**SOLICITATION AMENDMENT
MODIFICATION DE L'INVITATION**

Title - Sujet équipement audiovisuel	
Solicitation No. - N° de l'invitation 40021-181639/A	Amendment No. - N° modif. 003
Client Reference No. - N° de référence du client 40021-181639	Date 2018-12-21
GETS Reference No. - N° de référence de SEAG PW-\$\$HN-331-75923	
File No. - N° de dossier hn331.40021-181639	CCC No./N° CCC - FMS No./N° VME
Solicitation Closes - L'invitation prend fin at - à 02:00 PM on - le 2019-01-21	Time Zone Fuseau horaire Eastern Standard Time EST
F.O.B. - F.A.B.	
Plant-Usine: <input type="checkbox"/> Destination: <input checked="" type="checkbox"/> Other-Autre: <input type="checkbox"/>	
Address Enquiries to: - Adresser toutes questions à: Turner, Louie	Buyer Id - Id de l'acheteur hn331
Telephone No. - N° de téléphone (613) 297-3769 ()	FAX No. - N° de FAX () -
Destination - of Goods, Services, and Construction: Destination - des biens, services et construction:

La modification #3 est émise pour répondre à la visite du site et aux questions des soumissionnaires potentiels.

344 Slater Street, 4th Floor

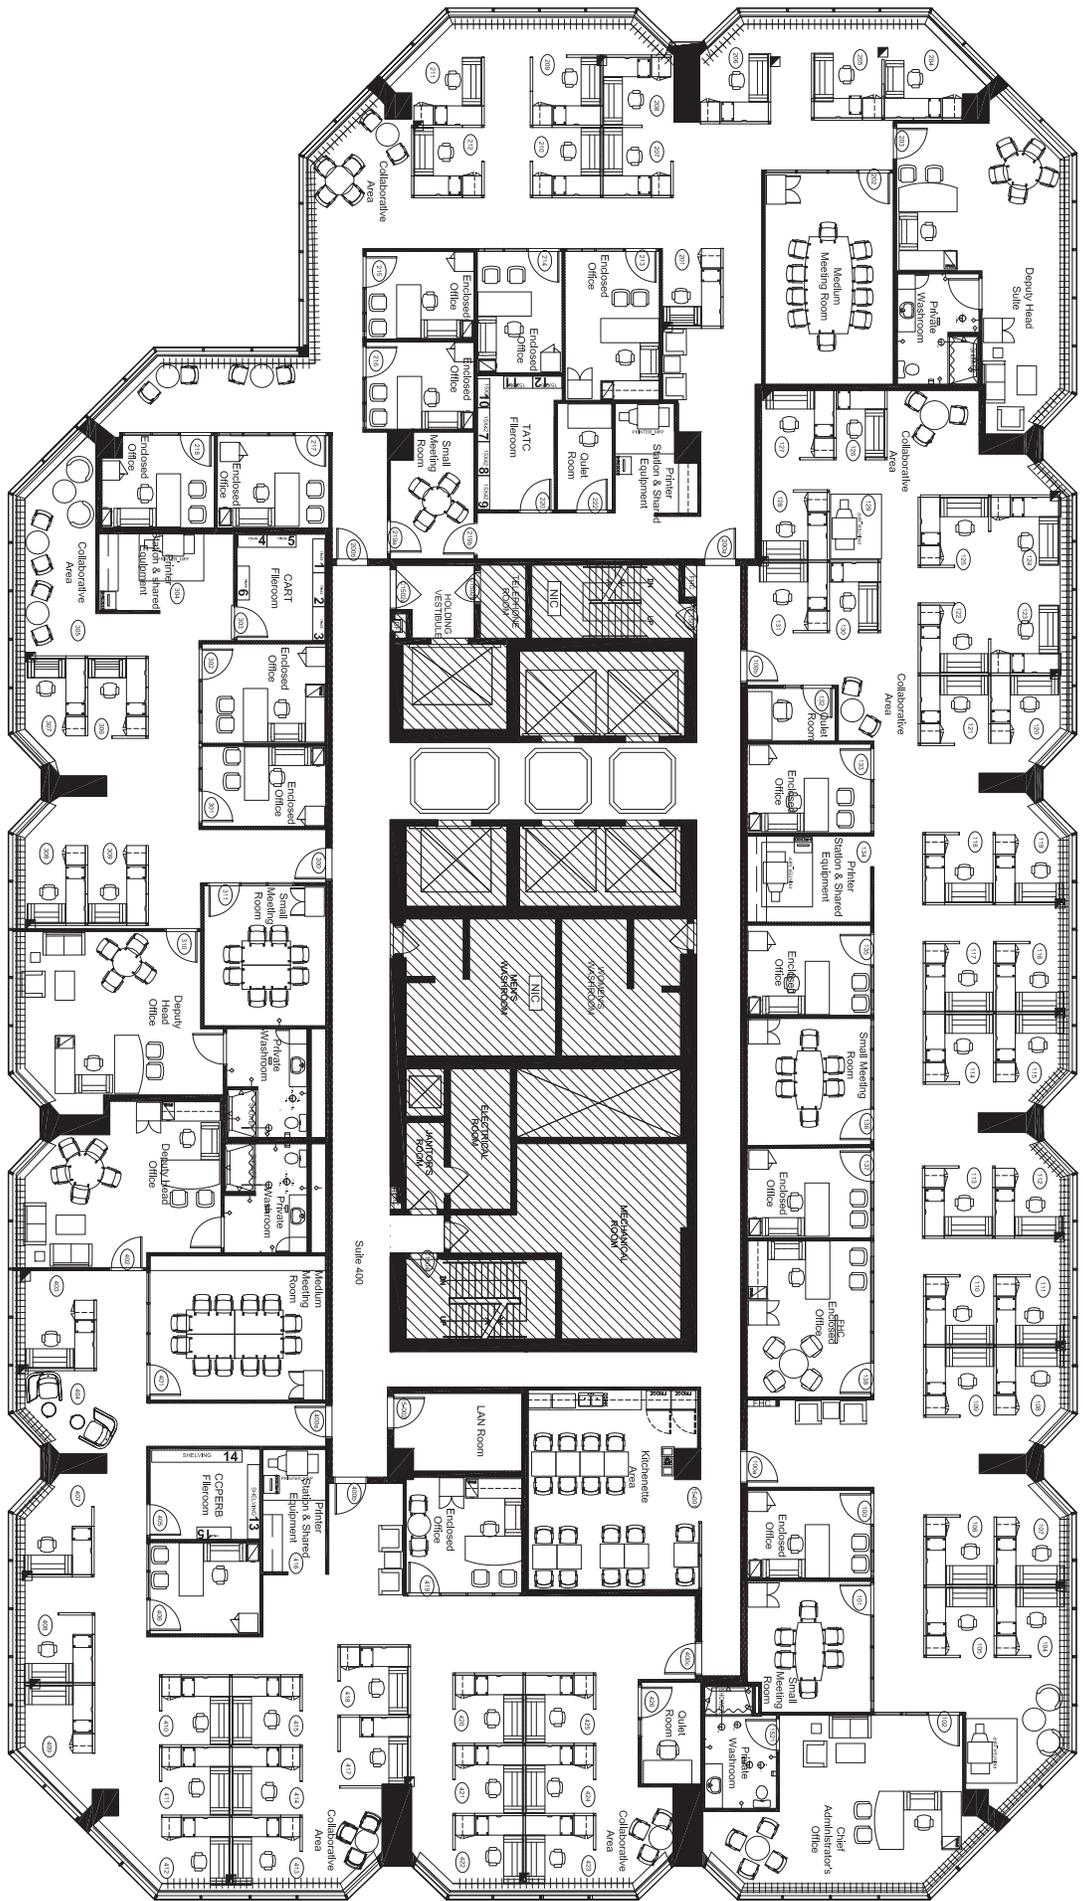
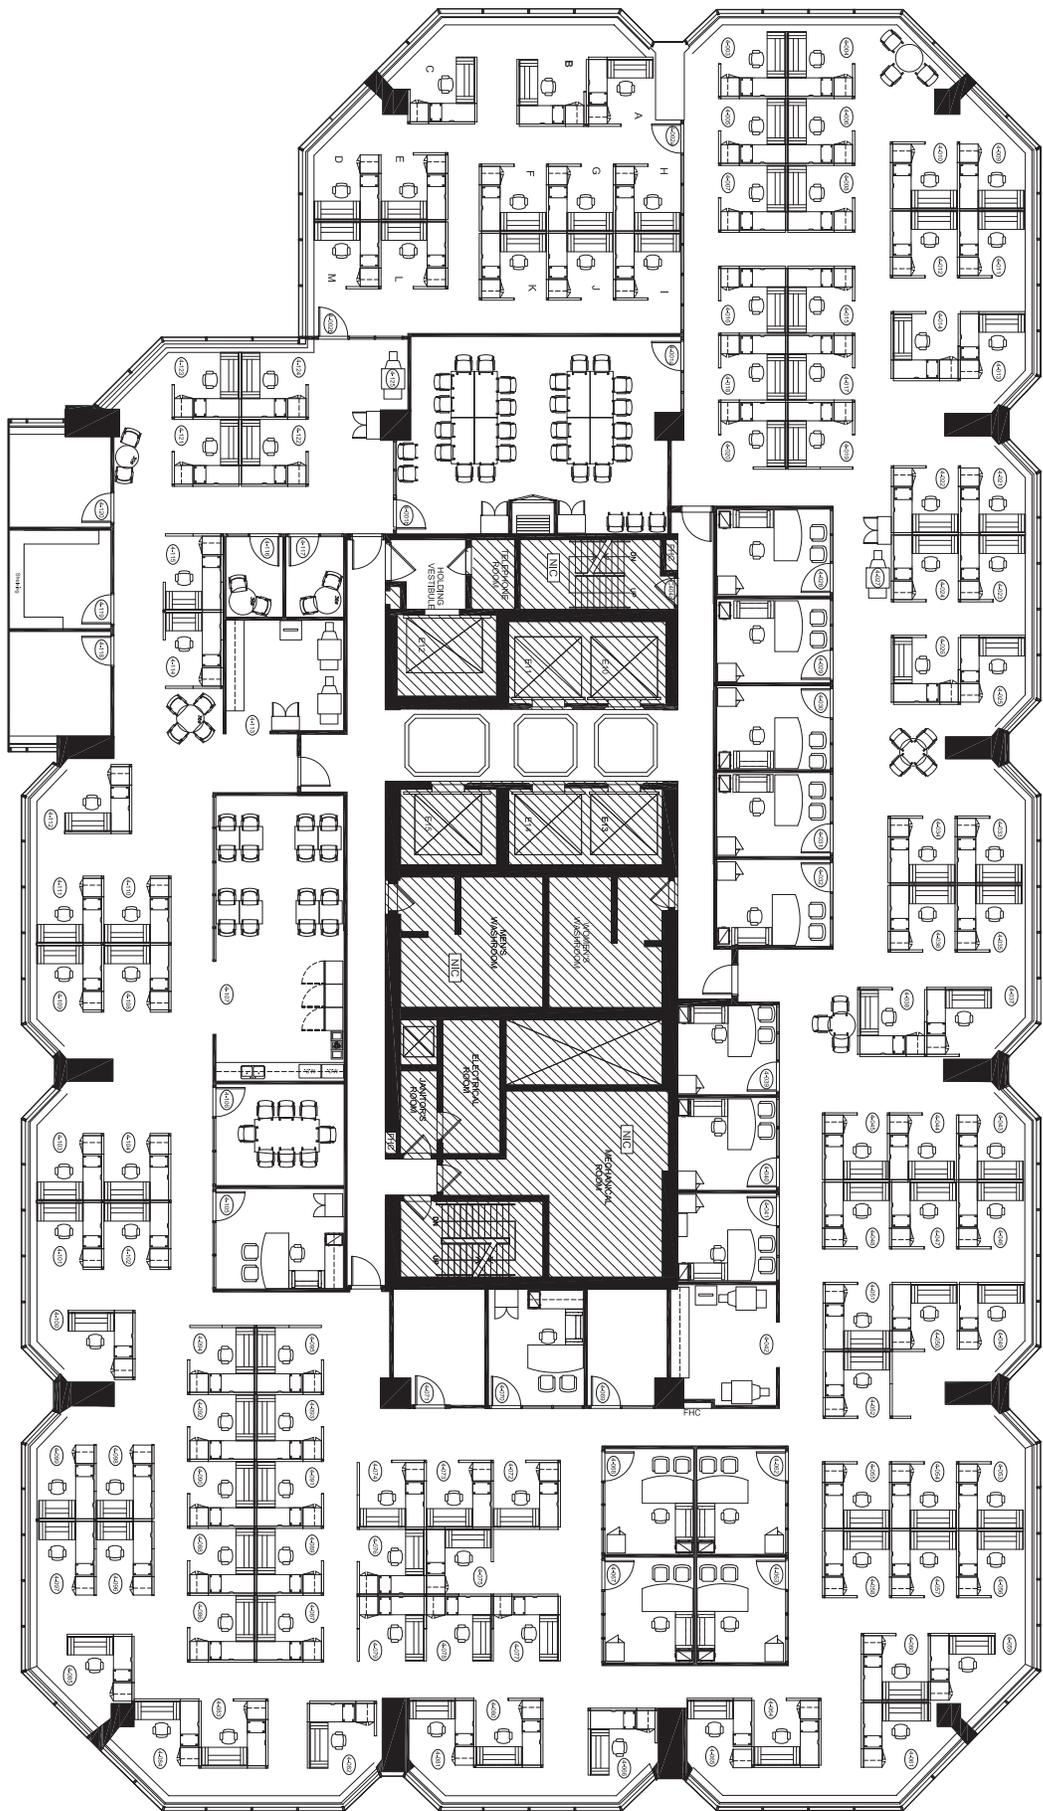
Quel est la dimension du plafond à treillis?

Que lest la dimension du plafond à treillis est de 20" x 60". Aussi, les numéros de salle ont changés. Veuillez vous référer au plan d'étage révisé ci-joint avec les numéros de salle révisés.
